REALIZZAZIONE DEL SITO DI RACCOLTA NELLA VALLE DEL RIO SAN GIORGIO IN LOCALITÀ CASA MASSIDDA

Verifica di assoggettabilità alla Valutazione di Impatto Ambientale

Integrazioni in riferimento alle Osservazioni ARPAS

***Descrizione dettagliata delle opere soggette a verifica di assoggettabilità
(Osservazione 1)***

FIGURA 1 STRALCIO TAVOLA D4 - INTERVENTO DI PULIZIA DELL'ALVEO FRA CAMPO PISANO E BINDUA – PLANIMETRIA, ALLEGATA AL PROGETTO DEFINITIVO 2012. INDIVIDUAZIONE DELLE PLATEE IN PIETRAMME SCAPOLO

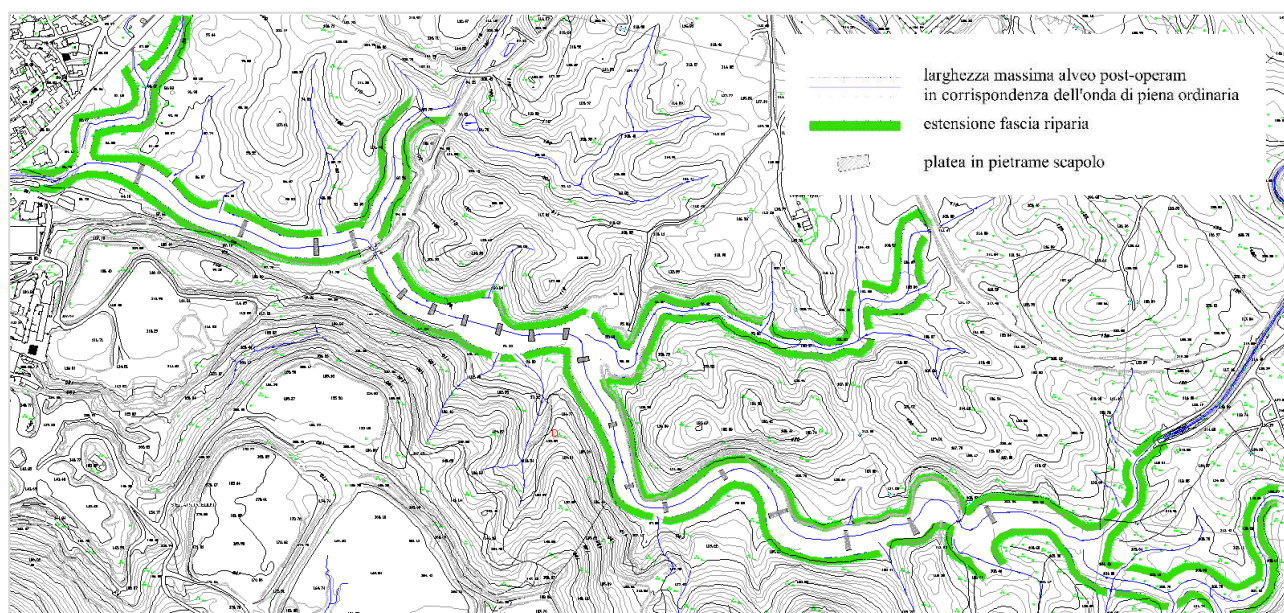
Le opere soggette a verifica di assoggettabilità, in modifica a quelle contenute nel progetto esaminato durante il procedimento di VIA (DGR 14/34 2012), riguardano sostanzialmente l'inserimento di n. 8 briglie lungo il corso del Rio San Giorgio in luogo di platee in pietrame scapolo così come previste nel precedente Progetto Definitivo (2012).

In particolare, in merito agli aspetti progettuali afferenti alla bonifica e sistemazione idraulica del Rio San Giorgio, il Progetto Definitivo del 2012 non includeva la *sistemazione idraulica* del Rio; gli interventi previsti consistevano sostanzialmente in scavi del materiale da conferire al Sito di Raccolta e nella formazione di platee trasversali in massi naturali non legati nel fondo dell'alveo scavato, distribuite lungo il percorso dell'alveo nel tratto a monte di Bindua ("n. 19 platee in pietrame scapolo").

FIGURA 2 PLANIMETRIA: STRALCIO DELLA TAVOLA D5 - REALIZZAZIONE DI PLATEE DI DISSIPAZIONE IN PIETRAMME SCAPOLO - PLANIMETRIA - AREA 10 - SEZIONI, ALLEGATA AL PROGETTO DEFINITIVO 2012

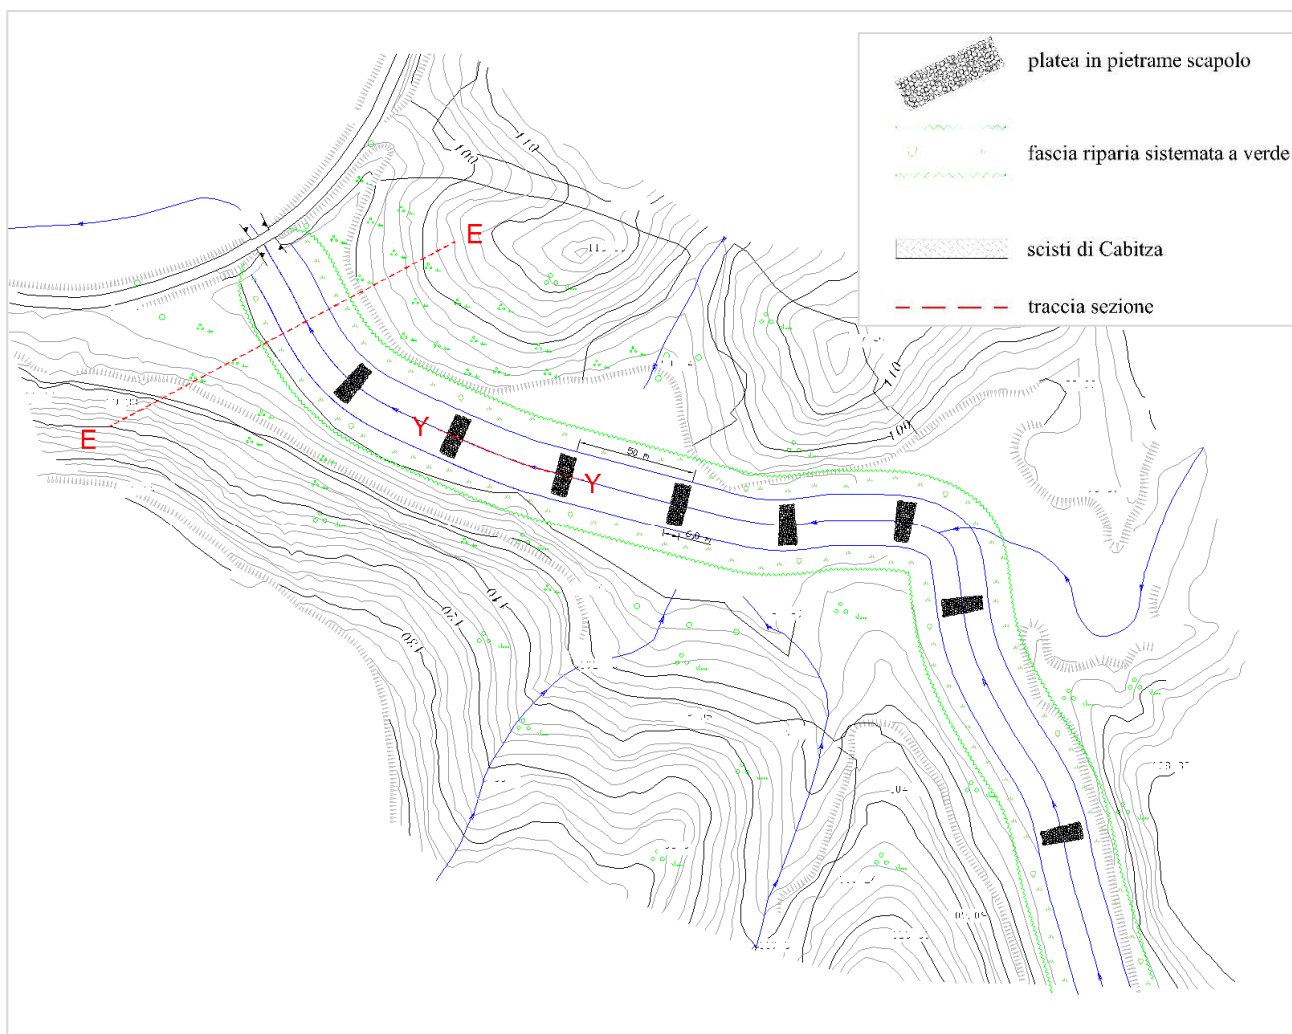
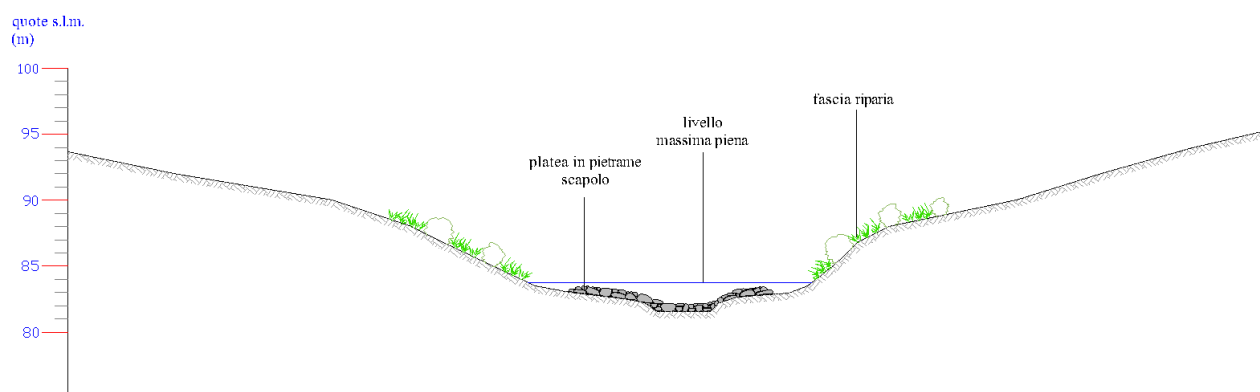
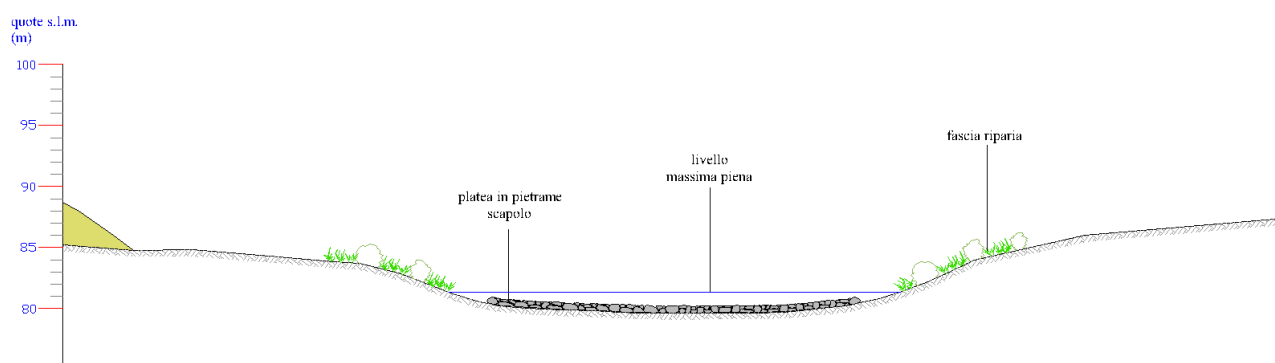
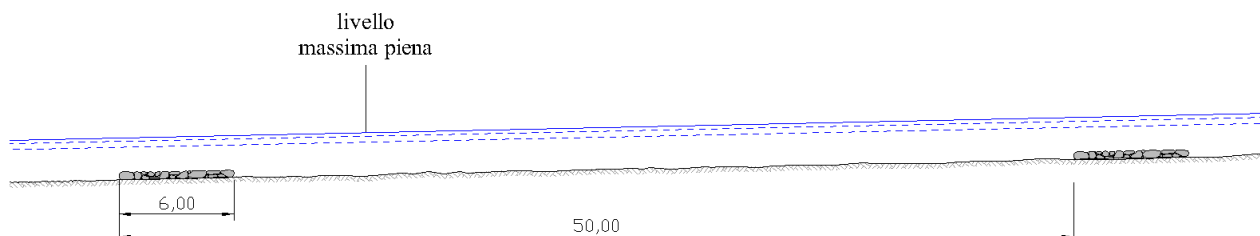
Per la realizzazione di tali platee era stato previsto l'impiego di pietrame scistoso del posto, ricavato dalla selezione effettuata sul materiale di sbancamento nel substrato del sito di raccolta, per un volume pari a circa 1.420 m³, uno spessore compreso tra i 40 cm e i 60 cm, una larghezza leggermente inferiore alla larghezza massima della sezione bagnata e lunghezza nella direzione della corrente rettilinea costante e pari a 6 m.

FIGURA 4 SEZIONE TRASVERSALE DELL'ALVEO IN CORRISPONDENZA DELLA PLATEA IN PIETRAMME SCAPOLO CON RAPPRESENTAZIONE DELL'INTERVENTO DI RINATURAZIONE (PROGETTO DEFINITIVO 2012)

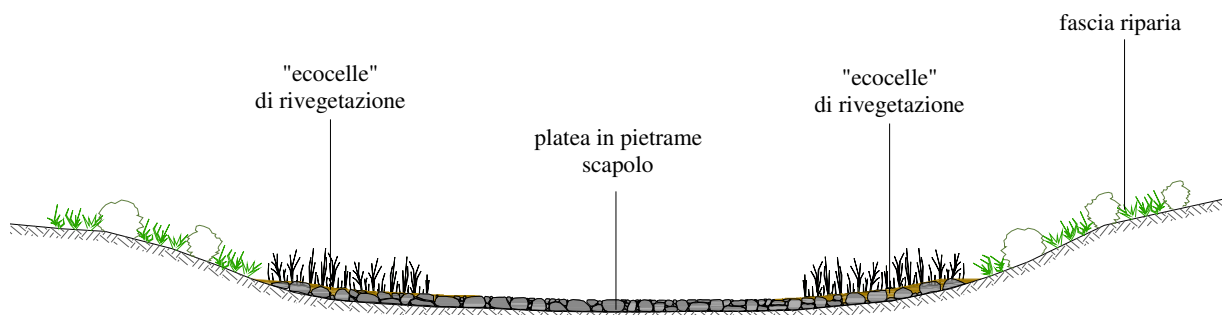
In merito alle opere di rivegetazione in alveo, era prevista negli spazi vuoti ai lati di ciascuna platea ("ecocelle") la messa in opera di terreno vegetale preventivamente confezionato frammisto a rizomi e altri organi ipogei provenienti dalla separazione della materia organica

viva presente nei sedimenti asportati dalla stessa area del rio San Giorgio, in misura di 1 m³ di sostanza vegetale ogni 10 m³ di terreno vegetale.

Nell'ambito dei successivi approfondimenti progettuali, la configurazione dell'alveo così come previsto nel Progetto Definitivo 2012 è stata ritenuta non stabile dal punto di vista idraulico. Come già argomentato nel paragrafo 2.2.3 *Bonifica e sistemazione idraulica del rio San Giorgio* del Rapporto preliminare, con l'approvazione del Progetto Definitivo 2012 fu infatti prescritto, nel caso di scavi superiore a 0,3 m, lo studio di compatibilità idraulica. Nel redigere il progetto definitivo aggiornato, nel quale sono previste altezze di scavo ben maggiori, in ottemperanza alla Determina di approvazione dell'ADIS è stato necessario elaborare un progetto di sistemazione che garantisse la compatibilità idraulica degli interventi di rimozione dei depositi minerari e mineralurgici presenti nell'alveo. È stato di conseguenza studiato un profilo di fondo alveo di equilibrio, che ha comportato l'inserimento lungo il corso del fiume di opere trasversali in pietrame per controllare le velocità delle correnti di piena, costituite da briglie in gabbioni e mantellate al piede fatte di massi naturali di adeguate dimensioni, non legati, necessari per ridurre in alcuni tratti principali la pendenza longitudinale dell'alveo e tali da contenere le velocità delle correnti di piena, ridurre il fenomeno di erosione delle superfici e il volume dei solidi trasportati e favorire i processi fitodepurativi.

FIGURA 5 PLANIMETRIA INDIVIDUAZIONE DEI CENTRI DI PERICOLO E DELLE OPERE TRASVERSALI (BRIGLIE) PREVISTE NEL NUOVO PROGETTO DEFINITIVO

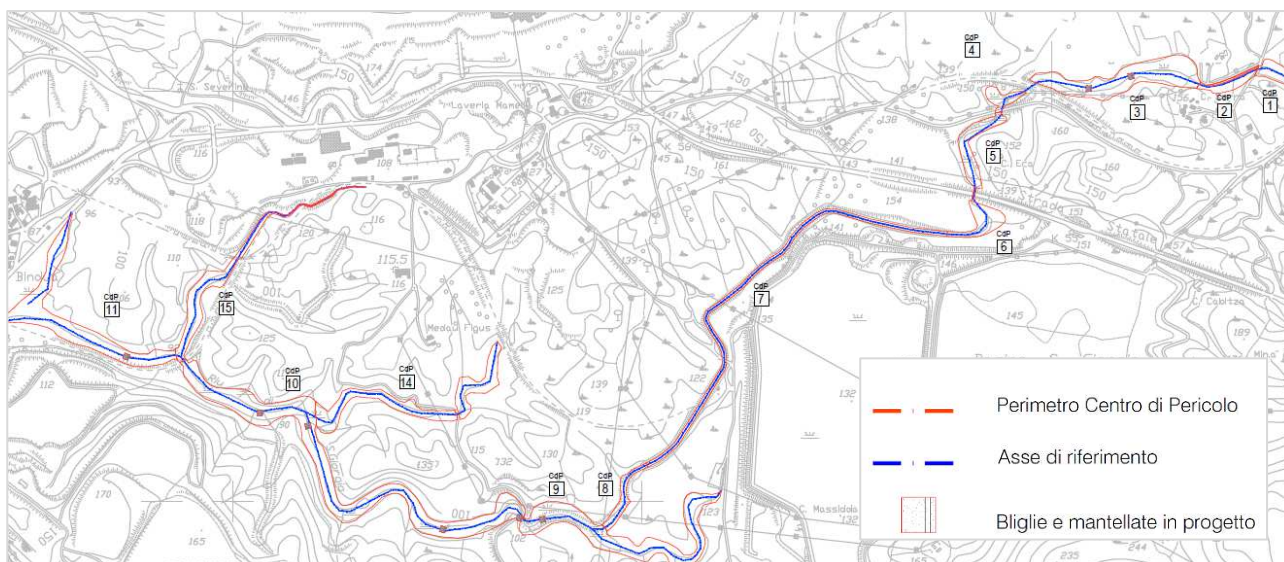
Al fine di meglio individuare tali opere, sono proposti di seguito alcuni stralci del nuovo progetto Definitivo per Appalto Integrato, nell'ambito del quale si specifica che l'individuazione e la perimetrazione dei Centri di Pericolo non hanno subito modifiche dimensionali e localizzative.

FIGURA 9 SEZIONI TIPOLOGICA BRIGLIA

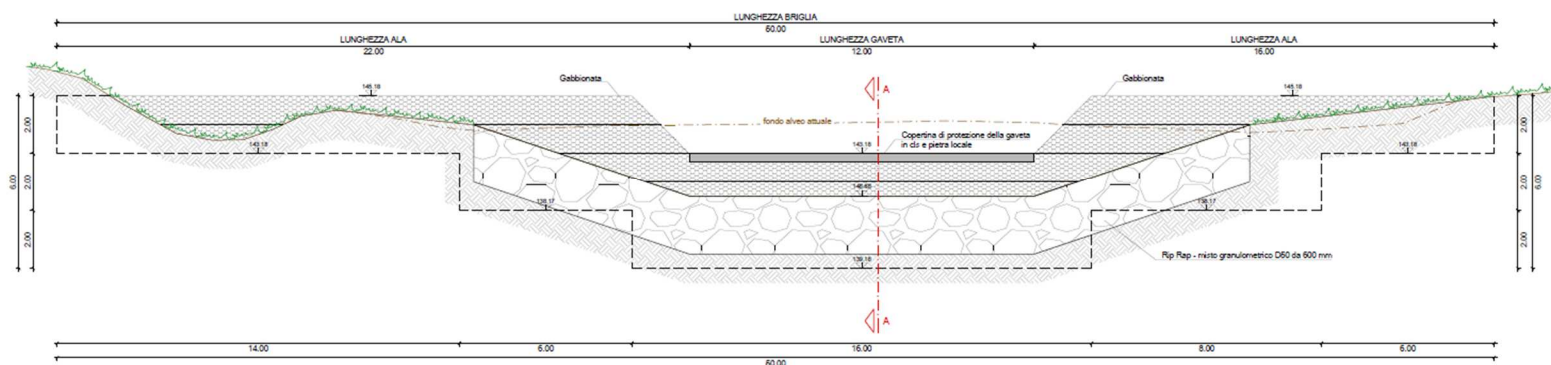
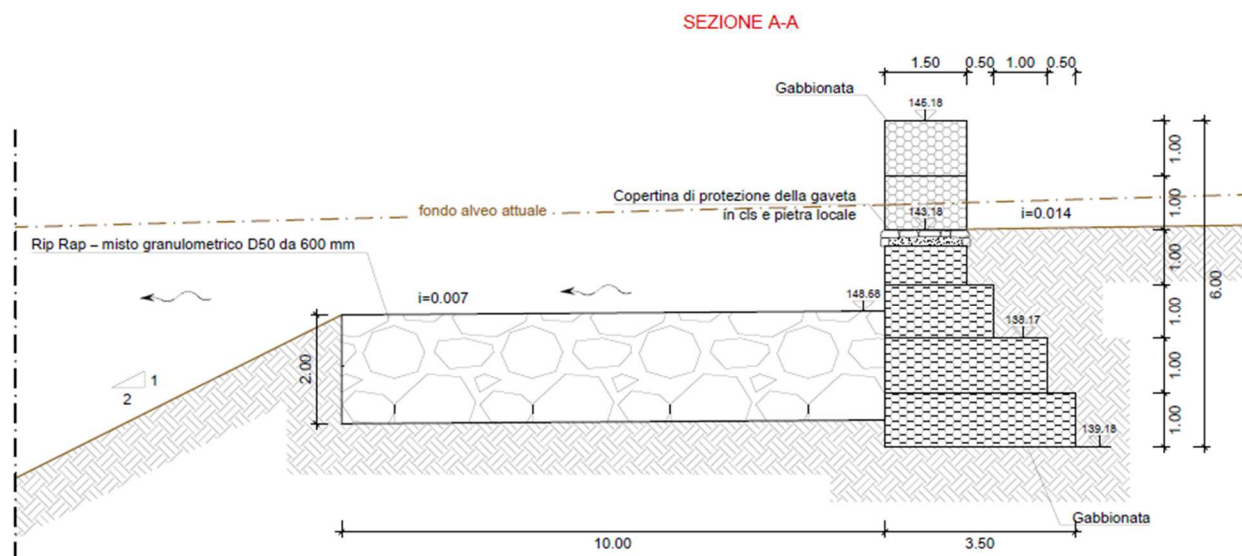
Le verifiche statiche di tali manufatti sono indicate negli elaborati tecnici di progetto.

FIGURA 10 PARTICOLARI DEGLI INTERVENTI DI RINATURALIZZAZIONE IN ALVEO IN PROSSIMITÀ DELLE BRIGLIE

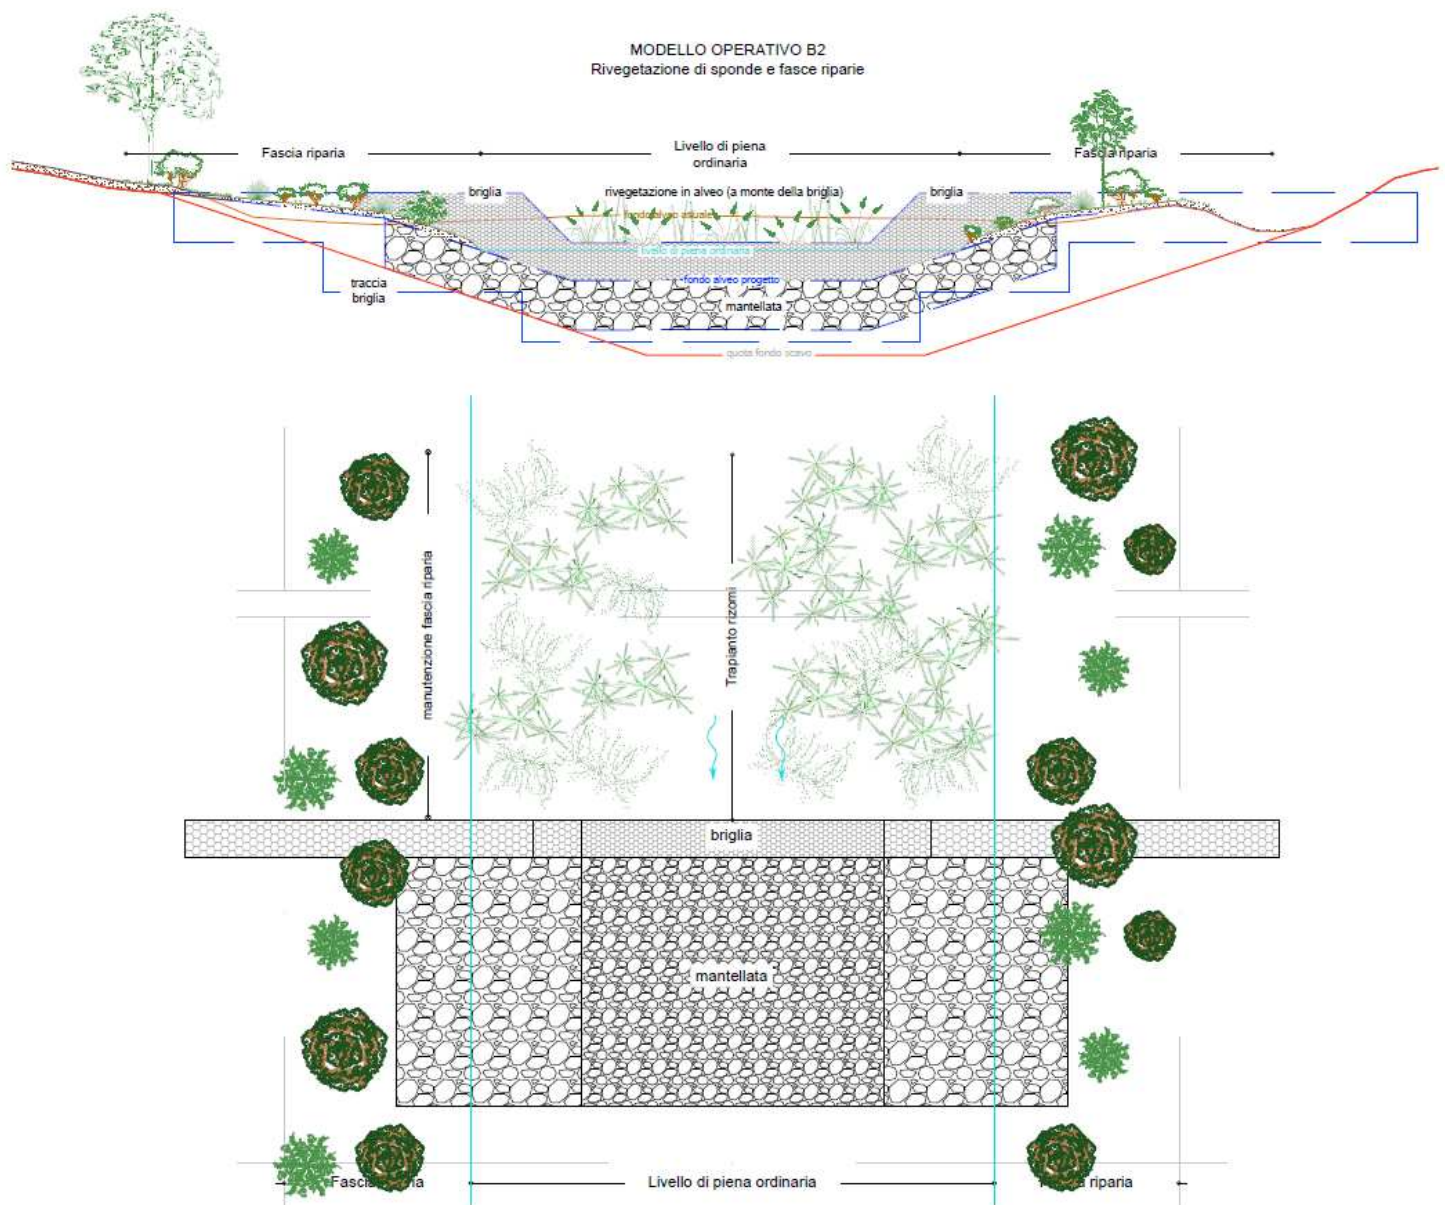
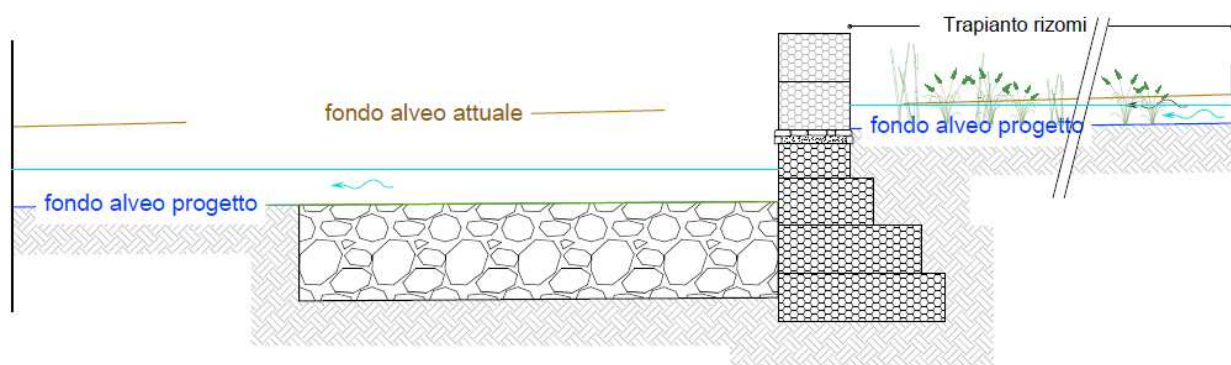
In merito alle opere di rinaturalizzazione, i modelli di intervento e la loro applicazione lungo il tracciato fluviale sono stati adeguati ai risultati dei nuovi studi specialistici di carattere idraulico e, in particolare, al profilo dell'alveo di progetto e alle previste opere connesse (gabbionate e mantellate), nel rispetto comunque delle indicazioni fornite dallo studio di rinaturalizzazione del Progetto Definitivo del 2012. In merito alla attività di rivegetazione in alveo, è previsto il recupero parziale della vegetazione asportata procedendo da valle, ove saranno prelevati i rizomi, verso monte, dove saranno trapiantati gli elementi precedentemente prelevati, congiuntamente ai lavori di riprofilatura dell'alveo. Al fine di garantirne la stabilità, non è prevista alcuna opera di rinverdimento delle briglie e delle mantellate, preferendo una rinaturazione delle stesse spontanea a breve e lungo termine.

Le briglie e le mantellate, vista la funzione di limitare la pendenza longitudinale dell'alveo e quindi le velocità delle correnti di piena, nonché di ridurre il fenomeno di erosione delle superfici e il volume dei solidi trasportati, favoriranno l'aumento dei tempi di contatto delle acque con la vegetazione presente in alveo e nelle aree golenali, determinante per il processo fitodepurativo del sistema fiume.

Operativamente, si procederà nel seguente modo: a monte delle gabbionate, ove la velocità delle correnti sarà contenuta, sarà disposto entro il livello ordinario di piena il terreno vegetale preventivamente confezionato frammisto a rizomi ed eventualmente altri organi ipogei provenienti dalla separazione della materia organica viva presente nei sedimenti prelevati a monte, in misura di 1 m³ di sostanza vegetale ogni 10 m³ di terreno vegetale; da tali "nuclei di miscela vegetale" potrà partire il processo di colonizzazione dell'area, la cui evoluzione sarà dipendente dalla dinamica del trasporto solido e, in particolare, dalla possibilità di deposizione di particelle fini. Le elofite di cui saranno impiantati i rizomi, in presenza di condizioni idonee al loro sviluppo, inizieranno a formare nuovi culmi immediatamente dopo l'impianto, per fiorire e fruttificare nel giro di 2-3 anni, età in cui l'altezza delle piante potrà superare i 2-3 m.
